Stellungnahme zum Entwurf der Abänderung des örtlichen Raumordnungsprogrammes der Stadtgemeinde Stockerau

gemäß Kundmachung AZ 1/2026/GR-AI/In Stockerau, vom 28.01.2026

Verein Bürgerinitiative: Tunnel und Grüner Übergang - A22
 ZVR-Zahl 1961551895
 Donaulände-Uferweg 46
 2000 Stockerau

Stockerau 06.03.2026

Maßnahme WV-1c A22 Knoten Stockerau „Abfahrt zur S5“ – wird eine Chance vergeben und eine Option verhindert?

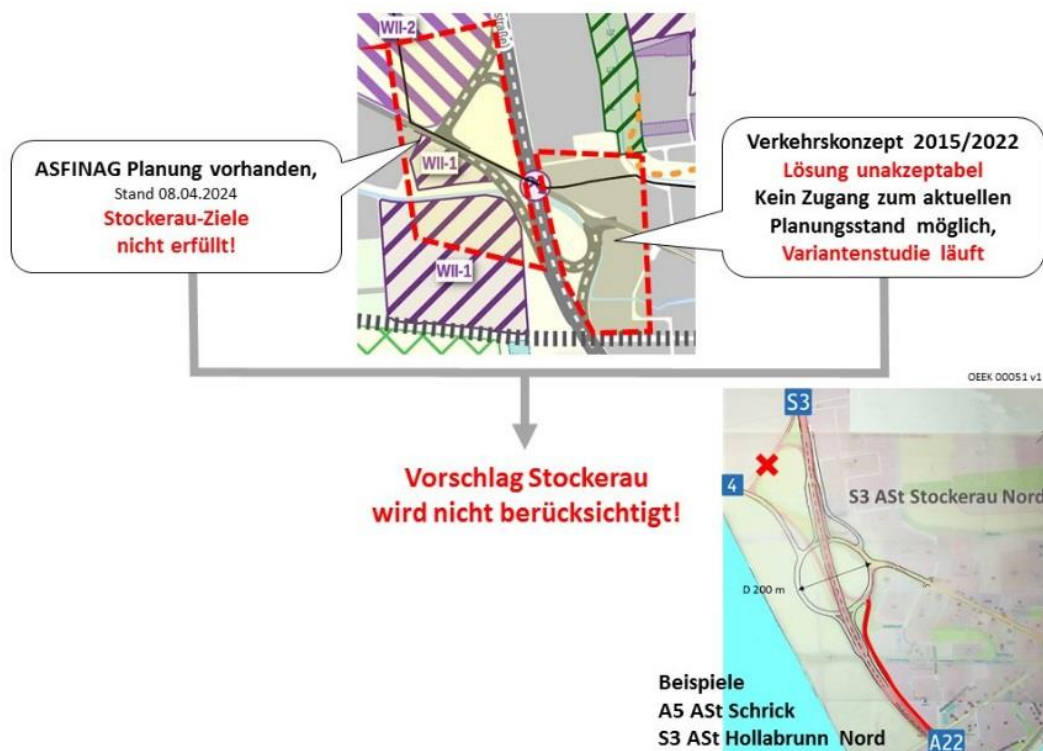
Diese Teilmaßnahme hat keinen direkten Einfluss auf den innerstädtischen Verkehr. Aus welchen Gründen die Maßnahme Eingang in das ÖEK gefunden hat, ist aus dem Erläuterungsbericht nicht ersichtlich.

Indirekt hat der von der ASFINAG im Einreichprojekt 2016 vorgesehene Ausbau des Knotens jedoch eine wesentliche Bedeutung für Stockerau. Eine Neugestaltung des Knotens eröffnet die Chance für eine Wiederherstellung der verlorenen Südumfahrung. Die Knotenform

entstand vor der Entwicklung des Regionenrings und hat heute schwere sicherheits- und verkehrstechnische Nachteile. Zudem ist eine der Rampen nicht hochwassersicher.

Nach heutigem Wissensstand erfolgt ein A22-Ausbau erst in 6 bis 10 Jahren. Die aus den Bürgern kommenden Vorschläge über die Nutzung dieses Zeitfensters zur Aufnahme von Verhandlungen über eine für Stockerau günstige Gestaltung des Ausbaus wurden bisher von den Gemeindevertretern nicht gehört.

Quelle: Ausschnitt aus ASFINAG S3/B4 Stockerau Nord Einreichprojekt vom 08.04.2024

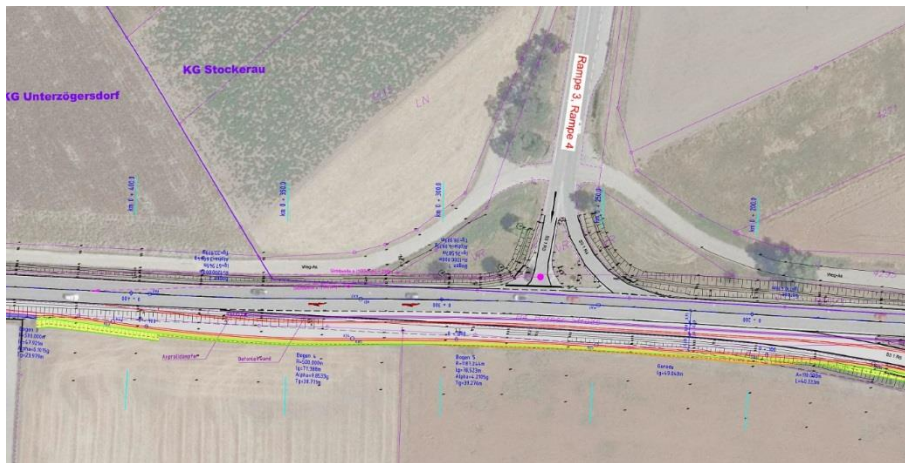
Aus dem geschwärtztem ASFINAG-Plan geht hervor, dass die verkehrs- und sicherheitstechnisch höchst bedenkliche Anbindung der S3 Ausfahrtsrampe an die B4 offenbar durch Zulegung einer Fahrspur nur teilentwärtzt wird.

A22-Anschlussstelle Nord –Plan?

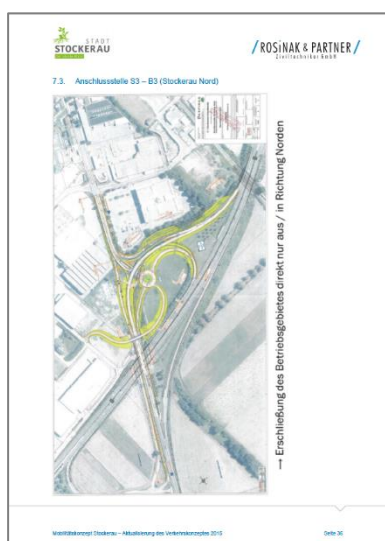
Kreisverkehr D 35 m und Zweibrückenlösung

Nochmals verkleinerter Radius verschärft die bestehenden Probleme beim Einfädeln in den 130 km/h-Verkehr

- Anschluss an Südumfahrung ❌
- Anschluss an Nordspange ❌
- Anschluss des Betriebsgebiets **nur über Norden!** ❌
- Verbesserte Nutzbarkeit der ASt für Fahrtrichtung nach Wien und Tulln ❌
- Entschärfung der B3 und B4 Problemstellen ⚠️
- Entfall des westlichsten Teiles der Nordspange ❌
- Rückgewinnung von Flächen für Grünland oder Betriebe ❌

⚠️ Kreisverkehr zu klein für Pkw-Lkw-Mischverkehr

Die für Stockerau höchst unvorteilhafte Lösung der Anbindung der S3 an die B4 wird nur zum Teil verbessert. Die Stadtgemeinde zeigte bisher keine Bereitschaft, die Option einer Umfahrv Variante Süd (A22-Begleitstraße) in Betracht zu ziehen und durch einen Verkehrsplaner einen Variantenvergleich anzustoßen:

- innerstädtische Umfahrlösungen des Stadtzentrums,
- Realisierung der Nordspangen in Teilbereichen oder im vollen Umfang
- Wiederherstellung einer Südumfahrung in Form einer A22-Begleitstraße
- oder eine Kombination dieser Möglichkeiten.

Maßnahme WII-1 Ausweisung geeigneter Betriebs- Erweiterungsgebiete - Priorität 1 – Klärungsbedarf bei Betriebsgebiets westlich der S3 und südlich der B4

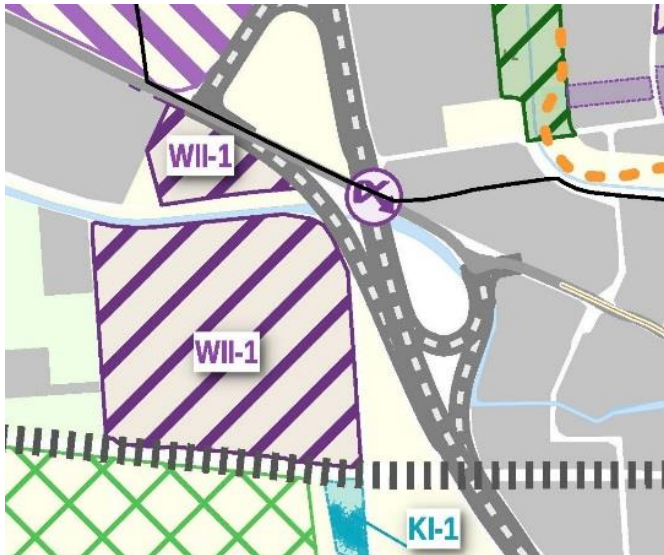
Die Verkehrsanbindung dieses Bereiches ist nicht dargestellt. Eine Berücksichtigung einer Zufahrt ist am ASFINAG-Plan¹⁰ nicht erkennbar.

Bei einer Realisierung einer Kreisverkehrslösung an der ASt Nord könnte ein Planungskonflikt bezüglich Flächenbedarf verursacht werden.

Die beiden Betriebsgebiete grenzen an den Arabach, der in den Göllersbach mündet. Insofern stellt sich die Frage der Überschwemmungssicherheit bei Starkregenereignissen.

Ausführung der ASt Nord bisher nicht bekannt.

Verkehrsanbindung und Hochwassersicherheit unklar.

Maßnahme VI-1 Verkehrsstärke auf heutigem Niveau halten oder reduzieren – Verkehrsschwerpunkte ohne Maßnahmen

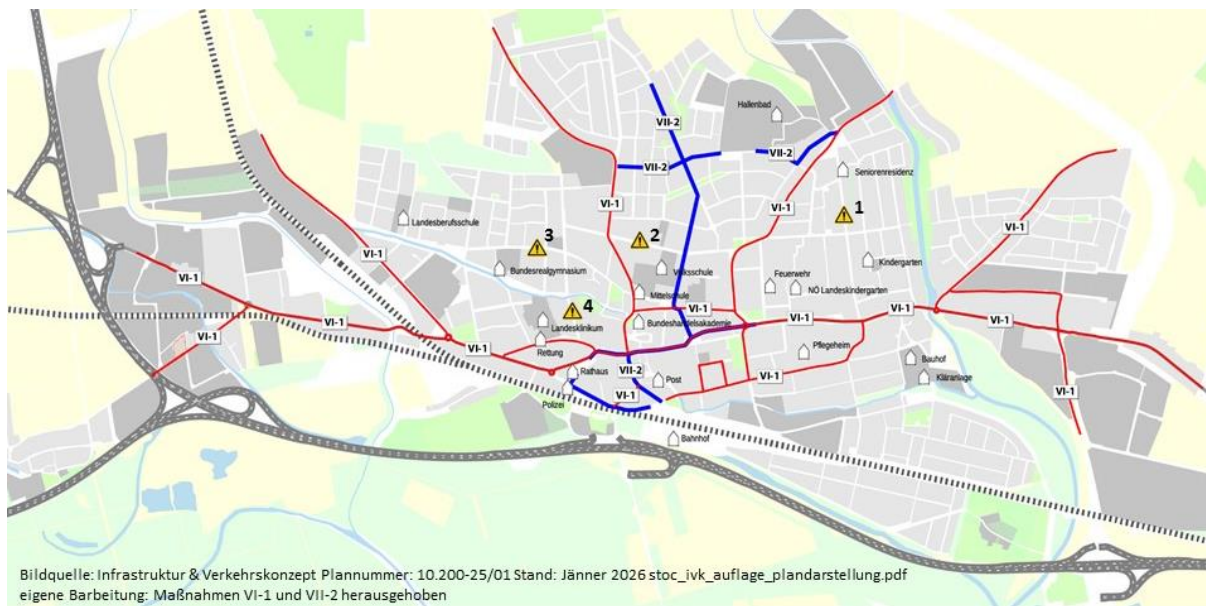
Die Maßnahme ist weitflächig vorgesehen – siehe rote Markierung im nachfolgenden Bild.

Für z.T. deutlich weniger belastete Straßen wurde die Maßnahme VI-1 geplant:

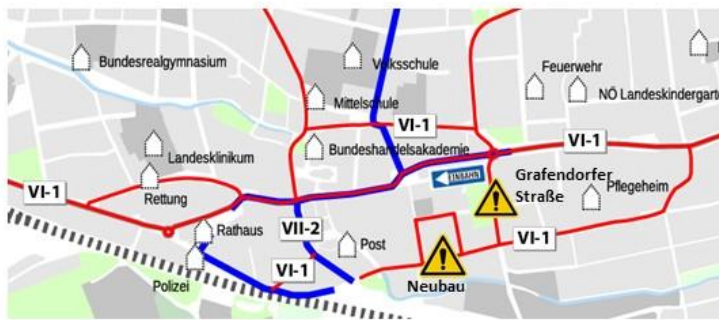
Die im Verkehrskonzept um 30% kürzere Einbahnführung (370 m) entspricht nicht dem Mobilitätskonzept 2022.

Die Verkehrsverlagerungen wurden nicht oder nur unzureichend untersucht. Die einzig verfügbare grobe Abschätzung von Verkehrsverlagerungen erfolgte für das Jahr 2021²⁵ ohne Berücksichtigung der Stadtentwicklung bis 2040.

Maßnahme VII-2 Sanierung und Ausbau bestehender Straßen zur Sicherstellung von Leistungsfähigkeit und Sicherheit – erklärungsbedürftiger Ausbau Klesheim-Straße - Sparkassaplatz

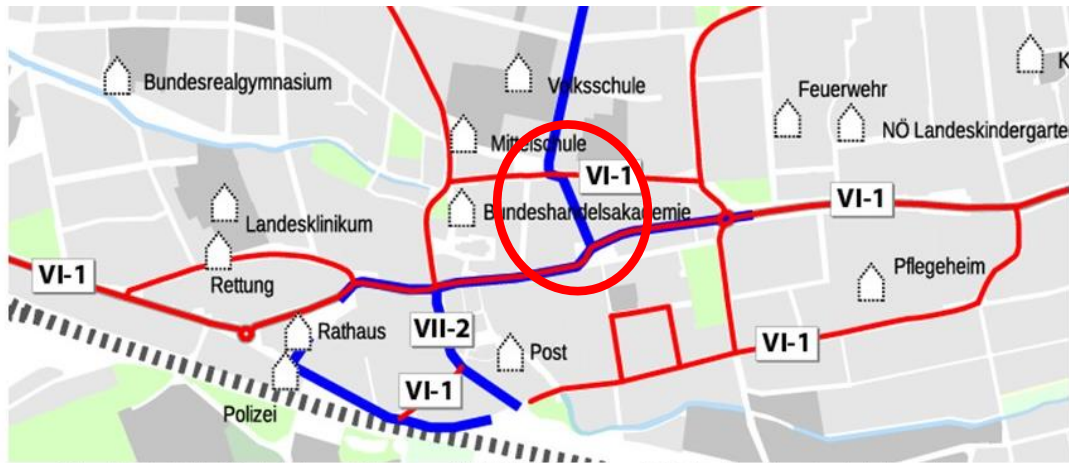
Laut Erläuterungsbericht Seite 116 stehen die Joseph-Haydn-Gasse sowie die Johann-Strauß-Promenade im Fokus dieser Maßnahme und sollen zur Entlastung der Hauptverkehrsrouten beitragen und als alternative innerstädtische Verbindungen ausgebaut werden.

Quelle: Mobilitätskonzept 2022 Seite 32

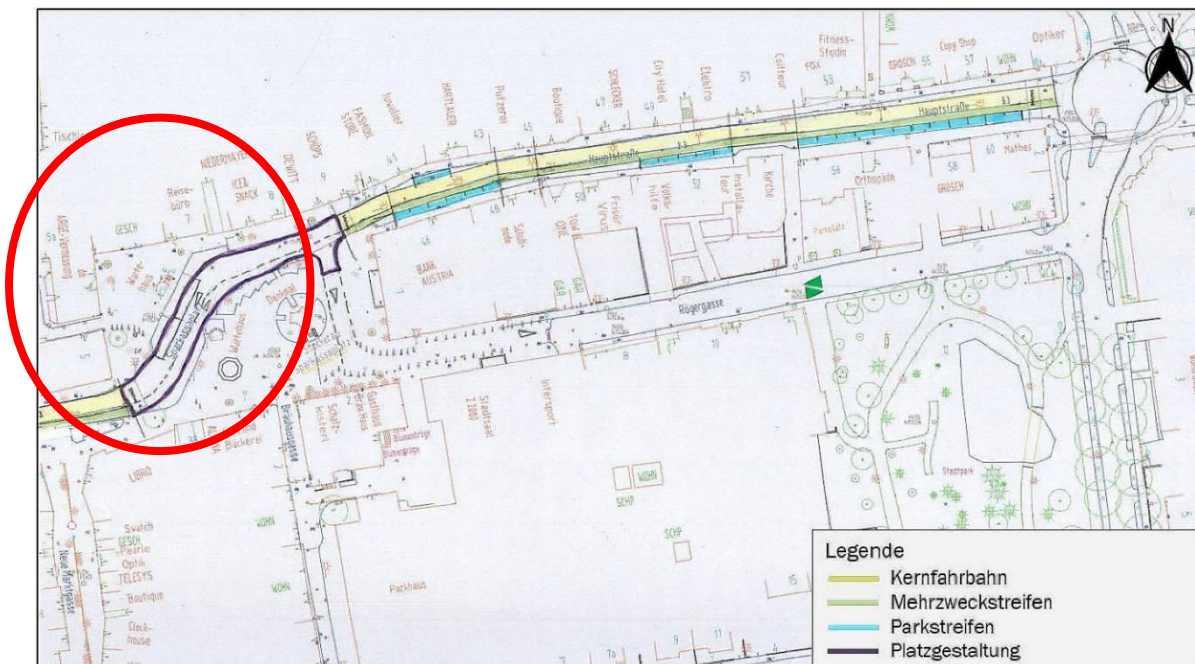
Die Routenführung der als alternative innerstädtische Verbindungen auszubauenden Nord-Süd-Strecke³² überquert die Brodschildstraße und endet südlich am Sparkassaplatz in der Einbahn- bzw. Begegnungszone. Diese völlig neue Verbindung von der Brodschildstraße zum Sparkassenplatz ist in keinem Bericht erläutert, in den Verkehrskonzepten 2015/2022 nicht enthalten und nur durch genaues Studium des Planes 10.200-25/01 erkennbar.

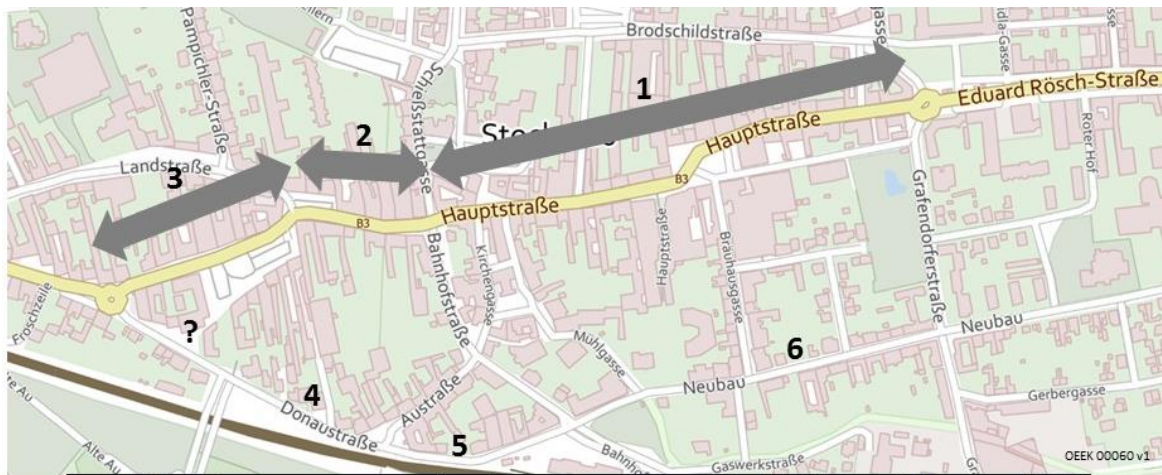
Im Mobilitätskonzept 2022 wird das Radwegkonzept im Stadtzentrum dargestellt. Für den Einbahnbereich zwischen Grafendorferstraße und Bahnhofstraße ist ein Fahrstreifen für Kfz und Rad (Breite 3,5 m) und ein Radfahrstreifen in der Gegenrichtung vorgesehen.

Für die Bereiche mit Gegenverkehr wird ein Kernfahrbahn-Konzept mit einer Breite von 3,5 m vorgeschlagen.
